ÖNCE-SONRA KAIZEN İÇERİK FORMU

Kaizen Konusu: Elena Gardirop aydınlatma mekanizması çalışmama kalite problemleri

Kaizen No (Şirket içindeki Kaizen numarası) : 2017_SK_KLT_01

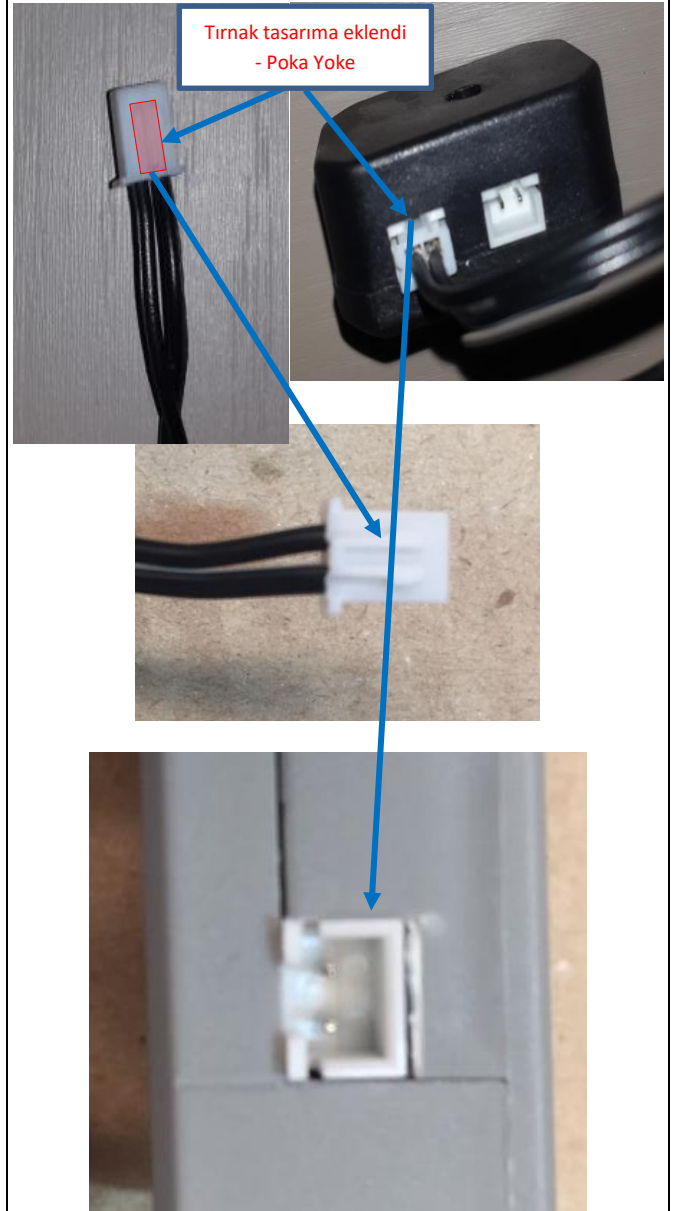
Yukarıda görüldüğü gibi, sayısal metriklerde kalite problemi öne çıkmıştır. Kök neden analizinde; aydınlatma soketinin ters montaj edildiği bu nedenden dolayı soket metal tırnaklarının yamulduğu ve işlevini yerine getiremediği gözlemlenmiştir. Aynı zamanda dişi ve erkek mekanizmalarının montajının bu hatanın oluşumuna müsait olduğu tespit edildi.

Mevcut durumda dişi soket ile erkek soket direk birbirine monte edilmektedir ve yukarıda belirtildiği gibi ters takılmaya elverişli bir tasarıma sahiptir.

- Erkek soket tasarımına tırnak eklendi ve aynı şekilde bu tırnağa uygun dişi sokette de kanal açıldı.
- Mevcut durumda dişi soket ile erkek soket birbirine bağlanırken yeni tasarımda bağlantı kutusu tasarlanarak montaj kolaylaştırıldı.
- Aydınlatma bulunan tüm ürünlerdeki soket sistemi bu kaizen çerçevesinde değerlendirilmeye alınmıştır.
